AUTOSTRADA (A1) : MILANO – NAPOLI

AMPLIAMENTO ALLA TERZA CORSIA
BARBERINO DI MUGELLO – INCISA VALDARNO
TRATTO : FIRENZE SUD – INCISA VALDARNO

SISTEMAZIONE AREA OSPEDALE S.M.M ANNUNZIATA PROGETTO DEFINITIVO

Lista di controllo per la valutazione preliminare

Planimetria Progetto Definitivo approvato

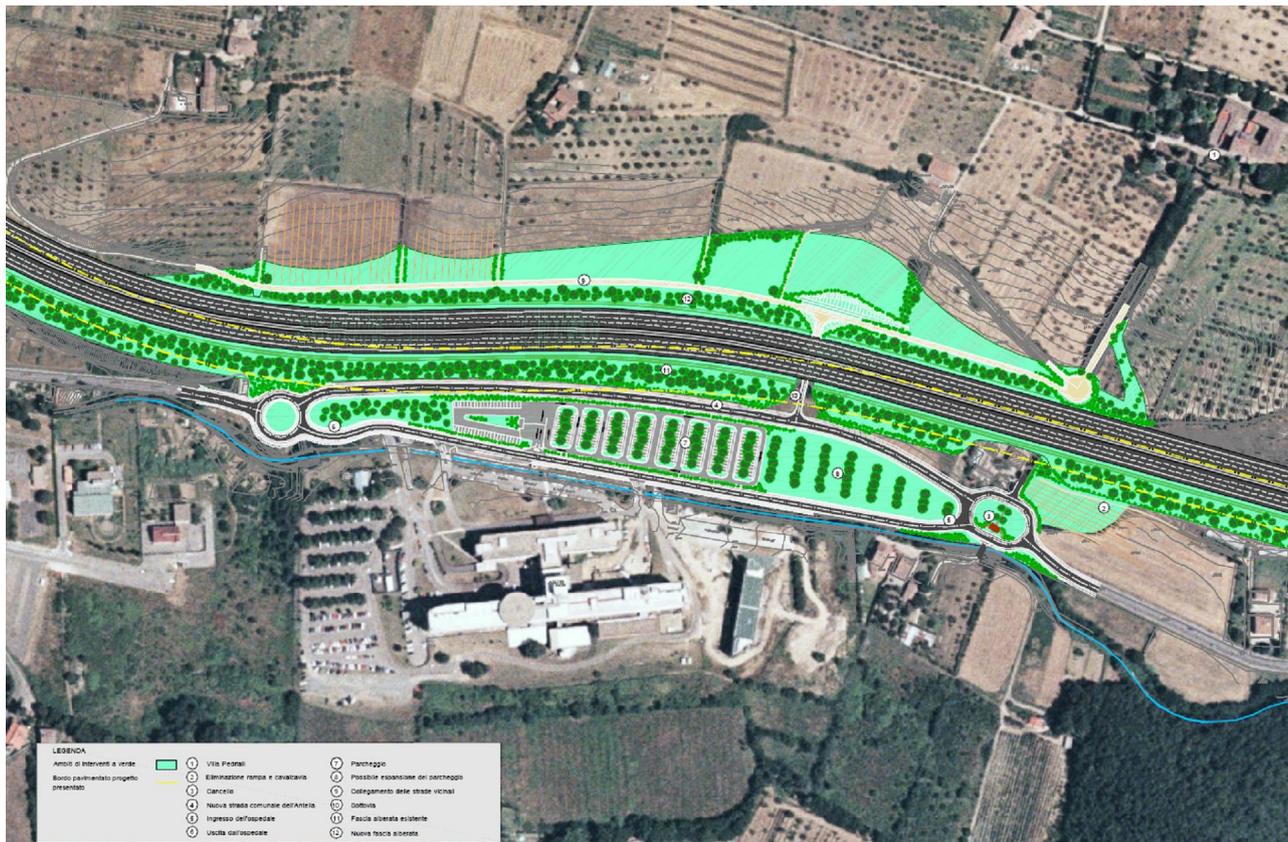
Gli interventi relativi al parcheggio e alle viabilità ad esso collegate erano stati inseriti inizialmente nel progetto di ampliamento del tratto Firenze Sud - Incisa pubblicato ai fini VIA in quanto il tracciato di progetto originario si spostava sensibilmente verso il complesso ospedaliero di S. M. Annunziata, abbandonando parzialmente la sede esistente ed invadendo l'area oggi occupata dal parcheggio a servizio del medesimo complesso. Successivamente, a seguito della prima richiesta pervenuta in sede di VIA da parte del Ministero dell'Ambiente, il progetto della sede autostradale è stato modificato al fine di garantire un ampliamento lungo il tratto in questione esclusivamente lato carreggiata nord, mantenendo nel tratto prospiciente l'ospedale S.M. Annunziata e l'abitato di Antella il ciglio della piattaforma oggi esistente.

In particolare le modifiche apportate permettevano di riorganizzare la fascia di territorio influenzata dalla presenza dell'autostrada e dagli interventi connessi nel seguente modo:

- La strada comunale dell'Antella viene mantenuta parallela all'autostrada, lungo il bordo attuale non modificato e viene interrotta alle estremità del parcheggio da due rotatorie.
- La rotatoria verso Ponte a Niccheri ha il compito esclusivo di separare i traffici passanti da quelli diretti all'ospedale.
- La rotatoria verso l'Antella aggiunge anche la funzione di raccogliere i percorsi verso alcuni nuclei edilizi, uno dei quali è posto al di là del fosso.
- La rotatoria ha forma di ovale allungato per potere contenere al suo interno il cancello di Villa Pedriali e alcuni alti cipressi che lo delimitano. In tal modo, la rotatoria richiama un segno importante del territorio, assiale con il viale di lecci che raggiunge la villa al di là dell'autostrada.
- Per quanto riguarda il parcheggio dell'ospedale, esso non viene modificato rispetto all'assetto attuale.

Individuazione vasche di laminazione della sistemazione del parcheggio dell'ospedale

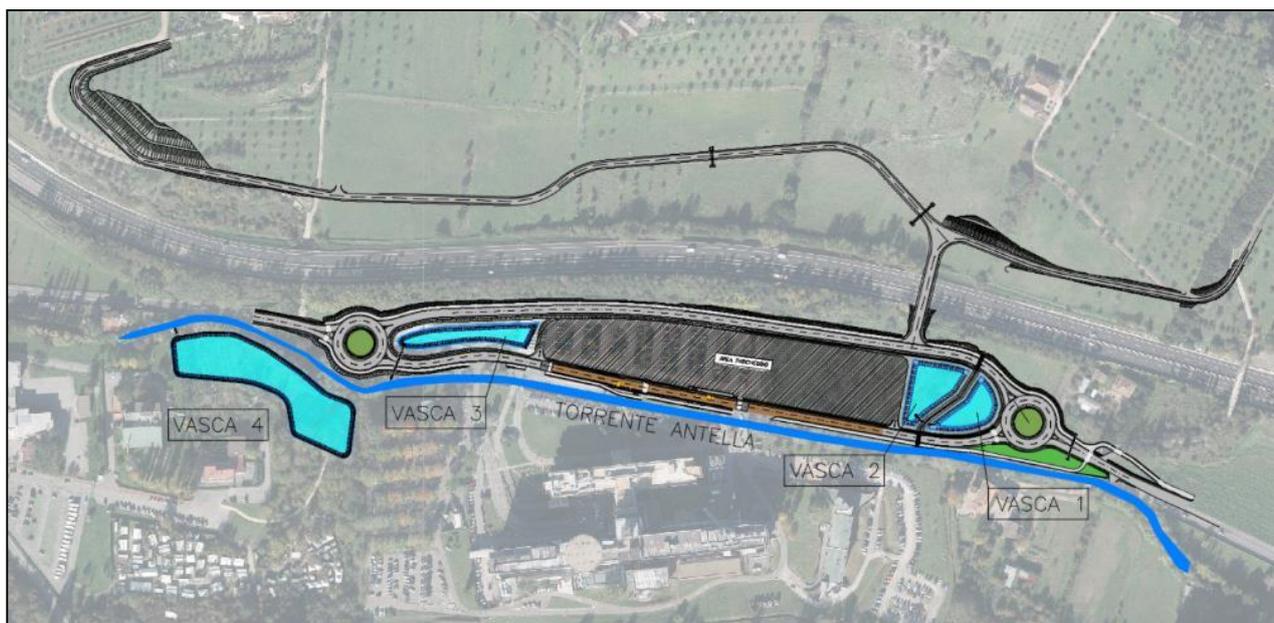
In particolare si tratta di 3 invasi di laminazione (Vasche 1, 2 e 3 nella figura successiva), in destra idraulica del Torrente Antella, in prossimità dell'area parcheggio, tra le due viabilità previste. Si è quindi deciso di realizzare vasche profonde 1 metro con scarpate a pendenza 3/1.

Una quarta vasca (Vasca 4 nella figura successiva) verrà realizzata all'interno di un terreno di proprietà del comune posto poco a valle della zona ospedaliera, in sinistra idraulica del Fosso dell'Antella.

In base a un ulteriore confronto avvenuto con AdB Fiume Arno nel Novembre 2016, sono state espresse le seguenti richieste di modifica al progetto:

- La rotatoria in sinistra (direzione Ponte a Ema-Rotatoria 1) dovrà essere realizzata in sicurezza idraulica (franco nullo sul livello di piena Tr 200 anni). I raccordi con le viabilità esistenti e con quella di progetto dovranno essere realizzati in modo tale da raccordarsi il prima possibile con la quota dell'esistente o con la quota terreno per ridurre al minimo i volumi tolti all'esondazione.

- Si dovrà garantire la sicurezza idraulica dell'ampliamento del sottovia esistente SC04, ciò implicherà che la livelletta della nuova viabilità dovrà salire al disopra del livello di piena duecentennale sia a sinistra che a destra del sottovia, e nella zona tra questi due punti di massimo dovrà prevedersi un argine di protezione (o più probabilmente un muro per ridurre le occupazioni in pianta) per garantire la chiusura idraulica.

- Per quanto riguarda la rotatoria in destra (direzione abitato dell'Antella-Rotatoria 2) andrà valutata la sua fattibilità a raso, compatibilmente con la necessità di innalzare la nuova viabilità in approccio al sottovia SC04 per realizzare la chiusura idraulica descritta al punto precedente. Nel caso non si riuscisse, al posto della rotatoria si dovrà realizzare un innesto a T, con relativa corsia di accumulo, fruibile esclusivamente dalle ambulanze.

- Il parcheggio dovrà essere realizzato completamente a raso.

Le richieste formulate dall'AdB Arno sono state recepite nella soluzione progettuale proposta.
